名 称：八王子市戸吹第二最終処分場（仮称）建設事業

6. 評価書案に対する意見の概要及び事業者の見解

評価書案について、都民からの意見書の提出及び公聴会における公述があった。なお、関係市長（八王子市長）からは、意見の提出はなかった。

図 覆土模式図

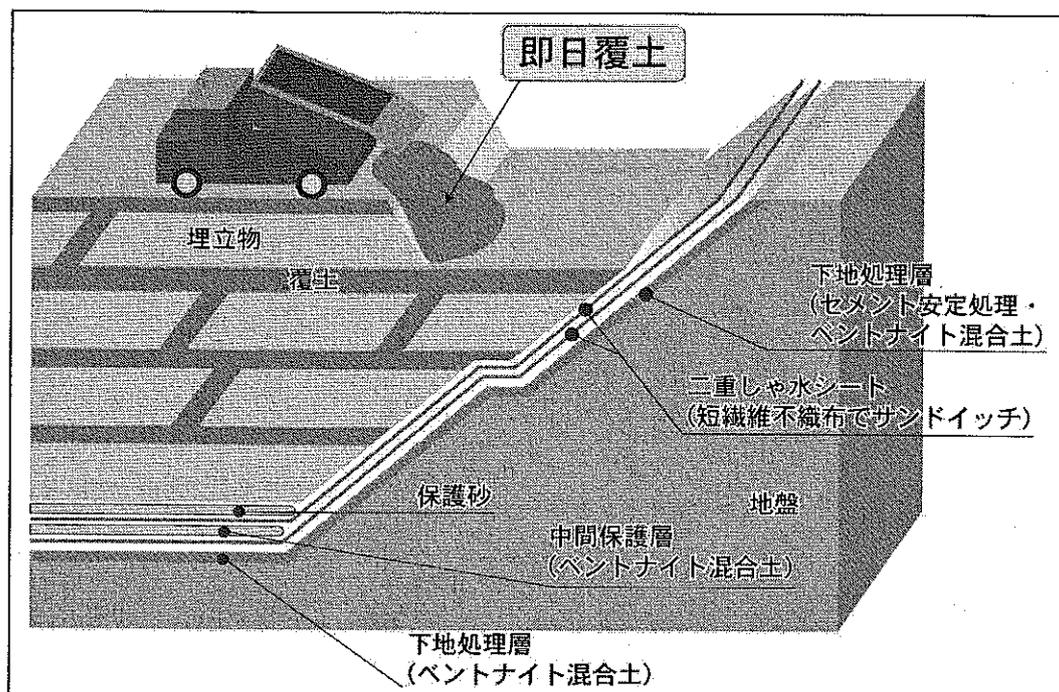
このような中で、第二最終処分場建設事業に当たって市民が最も不安を抱いているのは、工事完了後、廃棄物の埋め立てが開始されてからの環境汚染だと思います。廃棄物に含まれる化学物質が、大気、水質、土壌等、あらゆる側面にいかなる影響を与えるのか、極めて慎重に環境影響評価し、安全性を議論し、対策をとっていく必要があると思います。しかし、本環境影響評価書案においては最も肝心な大気汚染、水質汚染、土壌汚染までもが、あっさりとして評価項目から外されています。遮水シートを用いた二重遮水構造により浸出水の外部への漏水を防止することから、計画地周辺の地下水の水質に影響を与えることはないとし、水質汚濁の項目を外していますし、また、工事の完了後において埋立廃棄物は遮水工により地盤及び地下水と遮断するため新たな土壌汚染は発生しないとし、土壌汚染の項目も外されています。

それにもかかわらず、この環境影響評価書案では、肝心の廃棄物埋立作業による大気汚染、水質汚濁、土壌汚染が調査項目から外されています。市民にとって最も関心のある項目を外したことは、この環境影響評価書案に重大な不備があると言わざるを得ません。調査項目に入れ、きちんと影響評価をして、安全性を市民に示すべきです。

これにより、本事業における埋立廃棄物及び浸出水は、周辺地盤や地下水と遮断されることから、水質汚濁や土壌汚染の影響が生じることはないと考えています。また、図に示すように、廃棄物の埋立を行った即日の覆土も徹底することから、埋立作業中における大気汚染の影響が生じることはないと考えています。

図 民家井戸の位置

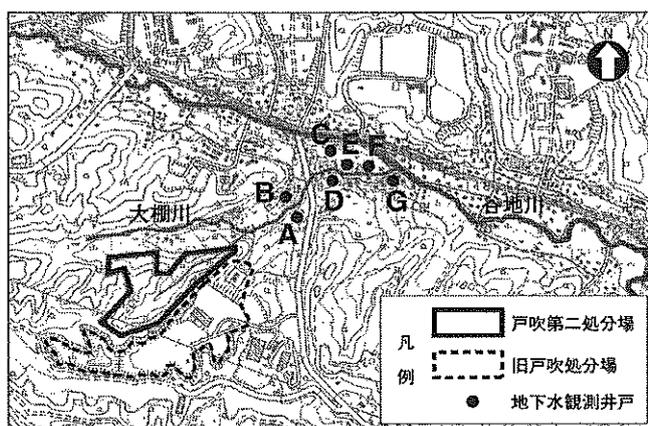
(3) 地下水の水質調査結果の所で、一般項目、その他の項目がなぜ無いのか。大柵川の沿線の井戸水（地下水）特に表中のNO. 3の井戸などはECも高く分析してみるとCl⁻、Na⁺、K⁺等他の地域とは比べものに成らぬ程多い。水位の下がる時期にはEC1000~2000 μ s/cm、Cl⁻などは水道水の基準にある200mg/lを越す事が年に何回か有る。やはり全部オープンにすべきである。（一般項目その他の項目も併せて）

地下水の調査項目で電気伝導度を入れていない。大柵川沿線の数本の井戸のうち、特にナンバー3の井戸では、平成10年の市の調査で、1月、2月、これは1,300マイクロジーメンズとか1,400マイクロジーメンズとか、とにかく普通のもう10倍以上の数値になっている。それと、既存の処分場と地下水のすごい伝導度との因果関係です。大柵川に現在は500マイクロから5,000マイクロジーメンズぐらいのすごいレベルの伝導度を持った水が恒常的に流れている。その辺の周辺の井戸は手掘りの井戸ですから、川底とほぼ同じぐらいであり、日照りがうんと続いたときとか冬の渇水期は井戸水が下がる。そうすると、どうしても川の方からの影響を受ける。

八王子市戸吹最終処分場の事故に関しては、事故調査委員会で調査・検討が行われ、その対策として、現在、地下水も浸出水と合せて既存浸出水処理施設で適切に処理しています。また、既存浸出水処理施設からの放流水や、戸吹最終処分場の下流側7箇所の民家井戸に対し、定期的に電気伝導度や塩素イオン濃度などの調査を行い、その結果は、地元町会代表と八王子市で構成されている八王子市戸吹最終処分場等清掃事業施設対策協議会（以下、対策協議会という。）に示しています。

現状の民家井戸（7箇所）での電気伝導度及び塩素イオン濃度の調査結果は下表に示すとおりであり、際だって高い結果は出ていません。

図 帯水層の区別

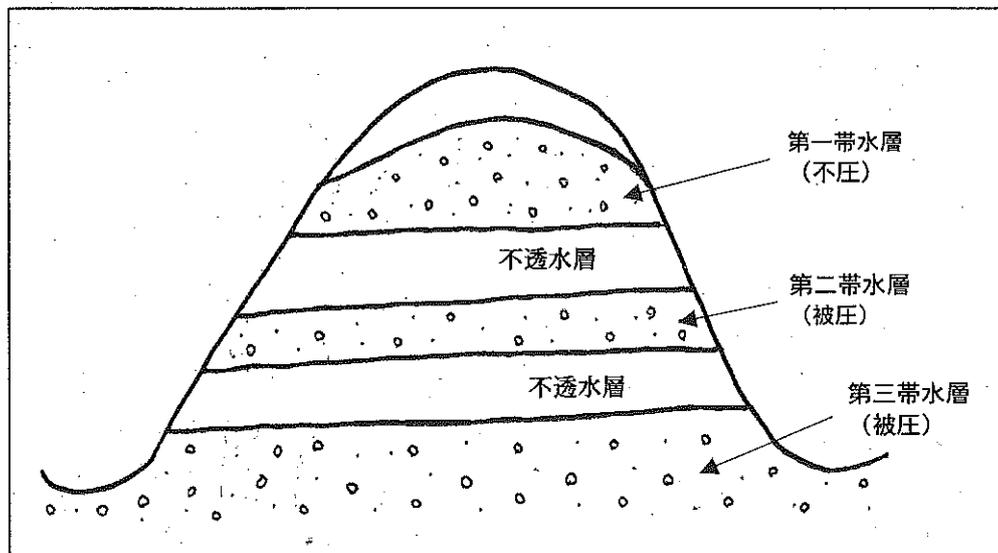
図7.7-11（尾根と斜面での被圧地下水位の水位変化量）で、被圧第二、第三帯水層というのがありますが、被圧第一帯水層はどこにあるのでしょうか。帯水層を通し番号で呼ぶならば、番号を頭を持ってくるべきです。また、不圧、被圧の違いが生ずるメカニズムの記述も必要です。

帯水層の表記についてですが、評価書案では、計画地付近に分布する帯水層を区別するため、便宜上、上方から順に第一帯水層、第二帯水層、及び第三帯水層とよび、それぞれ不圧状態の第一帯水層、被圧状態の第二帯水層、被圧状態の第三帯水層という意味で記載していましたが、誤解を招かないように、評価書においては、下図に示すとおり「第一帯水層(不圧)」、「第二帯水層(被圧)」、「第三帯水層(被圧)」と記載を変更します。また、不圧地下水・被圧地下水の定義・性質についても評価書で記載します。

図 植物種（陸上植物）及び大型水生植物（水生生物）踏査ルート

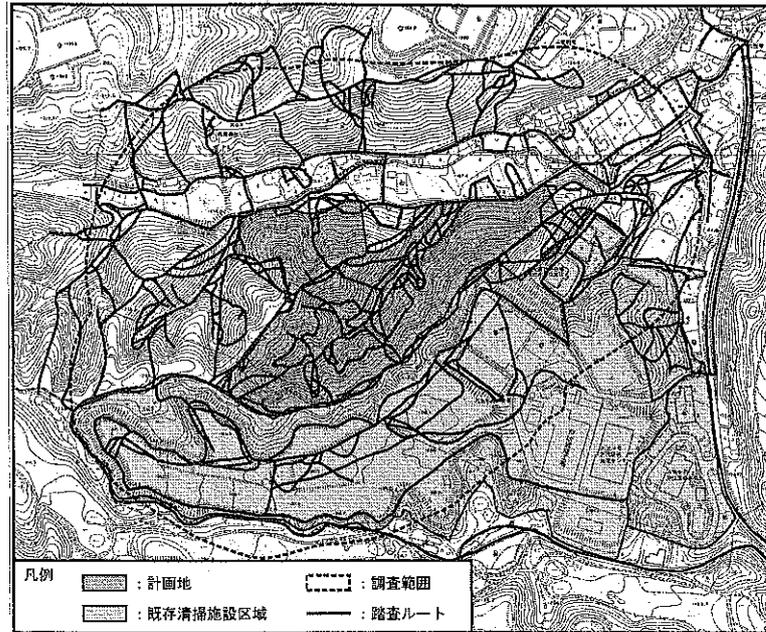
(1) 366ページ、植物種踏査ルートを見ますと、一見詳細に歩いたかに見えますが、中腹に空白部が目立ちます。リストに「尾根と谷底に種が多い」としていますが、踏査密度の違いが原因と思います。

(1) 調査地域は、計画地及びその周辺地域としていますが、特に計画地の中の改変範囲を中心に踏査しています。改変範囲の外側における斜面部の調査では、部分的には踏査を行っていない空白箇所がありますが、調査範囲における各地形の代表的な場所を調査しているため、調査地域の生育種の確認、注目種の生育特性や生育パターンの把握は概ね十分であったと考えています。
